Názov stavby :	TECHNICKO – HYGIENICKÁ ÚDRŽBA ŽELEZNIČNÝCH KOĽAJOVÝCH VOZIDIEL PRE STREDISKO ZVOLEN		
Miesto stavby :	Neresnícká cesta 3396, Zvolen	Dátum	28.6.2023
Predmet :	Pokyn na uskutočnenie Zmeny SO 3704 Odlučovač ropných látok Zväčšenie ORL, zmena polohy	Číslo	Z-030

SO 3704 Odlučovač ropných látok

Vec: Návrh uskutočnenia Zmeny č. Z-030
SO 3704 Odľučovač ropných látok

a) Popis navrhovaných prác, ktoré je treba vykonať a harmonogram ich uskutočnenia**1. Pôvodný stav podľa projektovej dokumentácie (DVZ):**Účel objektu

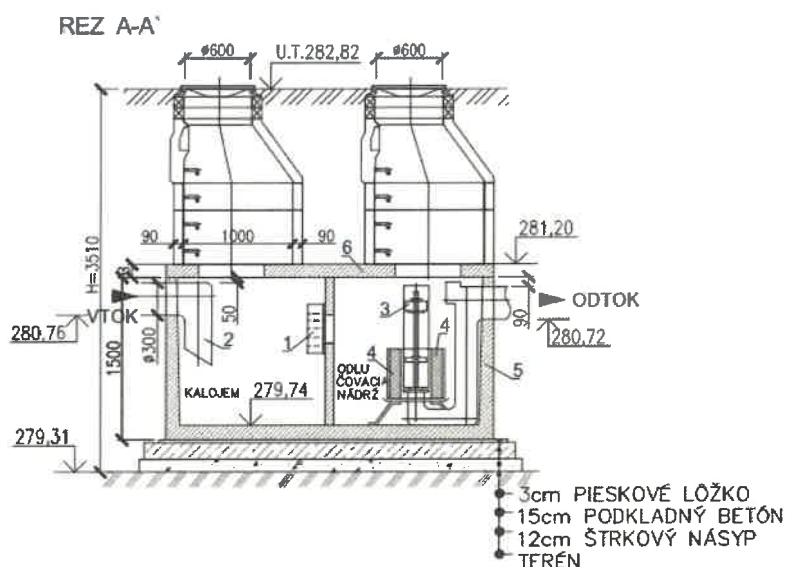
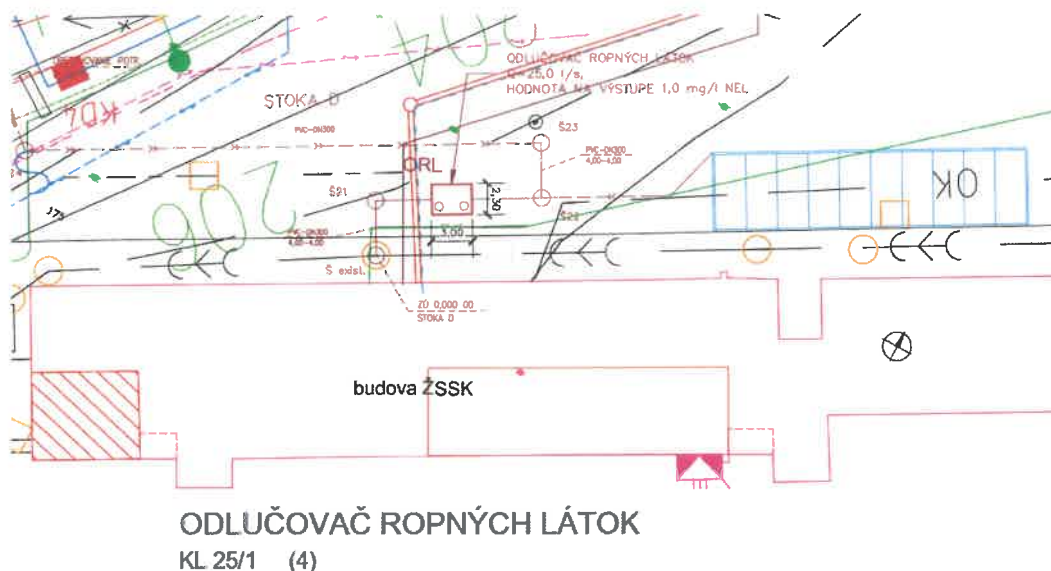
Odlučovač je navrhnutý na stoke „D“ ako betónový, plnoprietokový typu KL 25/1, t. zn. pre prietok 25 l/s s čistením na výstupné hodnoty do 1 mg/l NEL. ORL je prefabrikovaný, vodotesný, zložený z jednej nádrže, ktorá je stavebne delená na kalovú časť a časť koalescenčného filtra. Stavebný rozmer celého objektu je 3,0 x 2,3 m. ORL bude uložený na prostú betónovú podkladnú dosku hr. 150 mm, betónu C20/25. Doska bude presahovať po každej strane pôdorysné rozmery o 200 mm. Pre revízne a technologické účely sú na objekte dva vstupné otvory, na ktoré budú osadené šachtové komíny s neodvetranými liatinovými poklopmi D400. Vtok a odtok z odlučovača je prispôsobený na plastové potrubie z PVC, DN300. Samotné zabudovanie ORL bude pod dohľadom výrobcu, ktorý správne zabudovanie a pripravenosť na prevádzku po preskúšaní zapíše do stavebného denníka. Odlučovač bude dokladovaný certifikátom na projektom požadovanú výstupnú hodnotu NEL na odtoku.

Podľa DVZ boli dažďové vody zo striech odvedené cez 3 výustné objekty do toku Slatina. Dažďové vody z parkoviska a komunikácií okolo objektu HSU boli odvedené cez ORL do splaškovej kanalizácie. Dažďové vody zo spevnených plôch okolo objektu HPOS neboli doriešené. Na základe novej požiadavky SpVPS, a. s. nebudú dažďové vody púšťané do splaškovej kanalizácie. V rámci DRS boli započítané všetky spevnené plochy a strechy podľa STN 75 61001, na základe čoho došlo k navýšeniu dovolených odtokov do toku Slatina. Stav z DRS bol prekonzultovaný a odsúhlasený precovníkmi SVP (vyjadrenie CS SVP OZ BB 77/2022/16).

V Realizačnej dokumentácii sa rozmery ORL zväčšili na 5,0 x 2,4 x 1,95 m, čo má za následok navýšenie množstiev zemných prác, betónu, presunov.

Technické parametre ORL

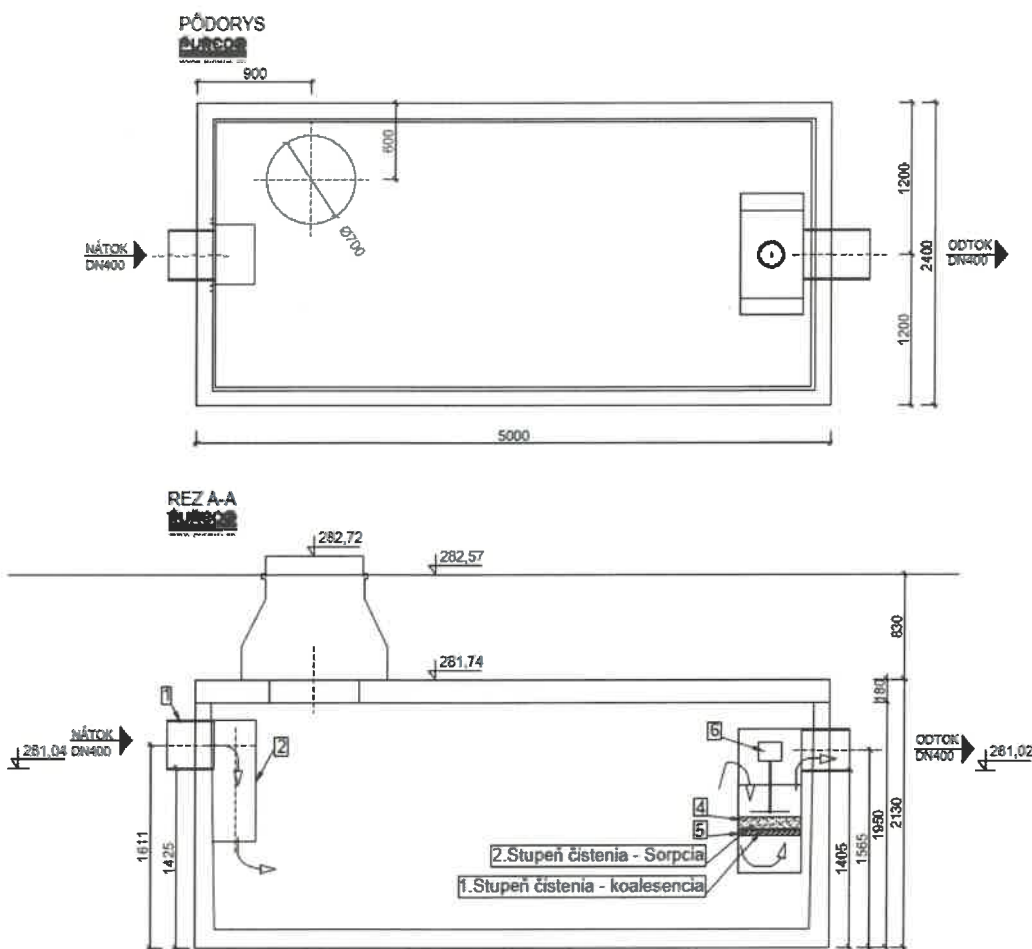
- Návrhový prietok 80 l/s,
- Koncentrácia NEL na odtoku 0,1 mg/l.

ORL je konštrukčne riešené ako železobetónová nádrž vonkajších rozmerov 5,0 x 2,4 x 1,95 m z vodostavebného betónu triedy C35/45. Vstup je riešený cez vstupný komín z betónových skruží a kónusov (výška je daná kótou terénu), na ktorých sú umiestnené kruhové liatinové poklopy Ø600 mm podľa potrebnej triedy zaťaženia (napr. B125, D400). ORL je plnoprietochý (bez obtoku) dimenzovaný na požadovaný prietok. Vo vnútri nádrži je namontované technologické vystrojenie.

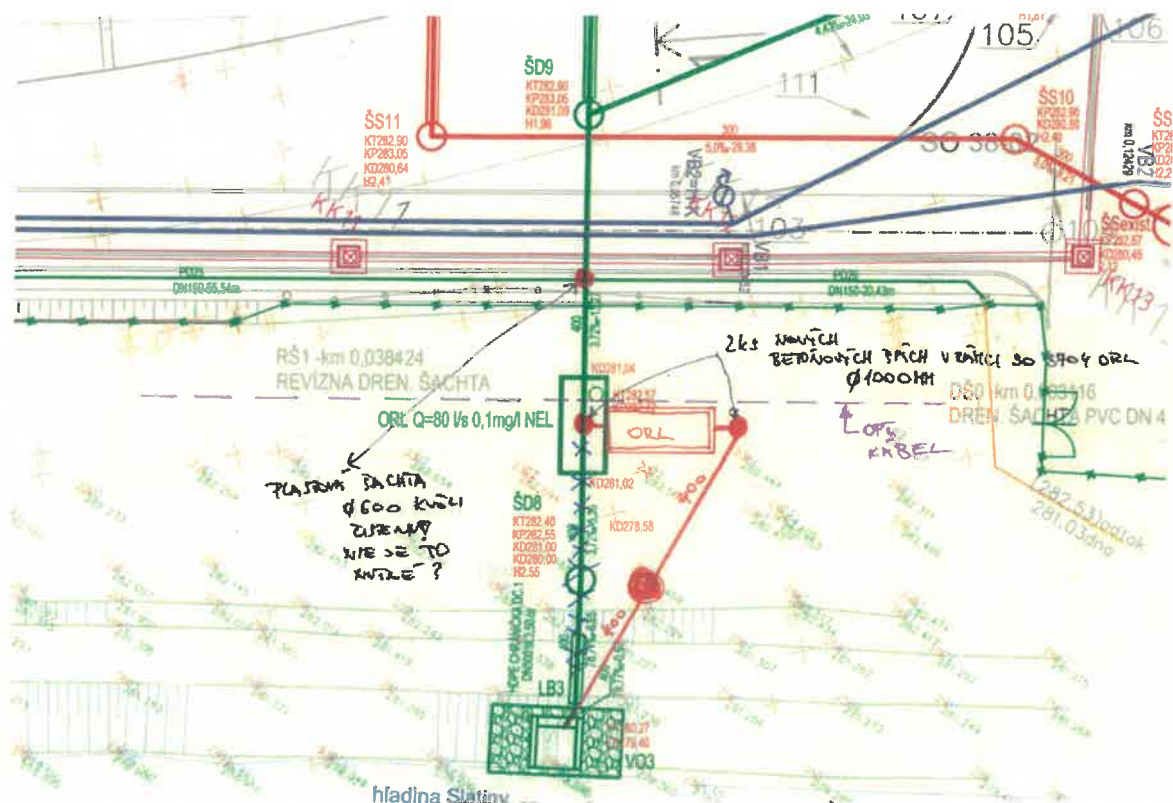
V rámci prípravných prác boli kopanými sondami dohľadávané vytýčené inžinierske siete. Počas týchto prác bola zistená kolízia polohy ORL s trasou optických káblov. Udalosť bola okamžite komunikovaná s odborným projektantom formou elektronickej správy

Výsledkom zistenej udalosti bolo technické riešenie, pri ktorom bude ORL pootočené o 90° tak, aby bolo mimo trasy optických káblov. Pri uvedenom riešení je potrebné doplniť 2 ks betónových šácht pri vtoku a výtoku z ORL. Plastová nádrž v mieste napojenia vetiev PD25 a PD26 na potrubie DN400 nie sú podľa vyjadrenia projektanta nutné.
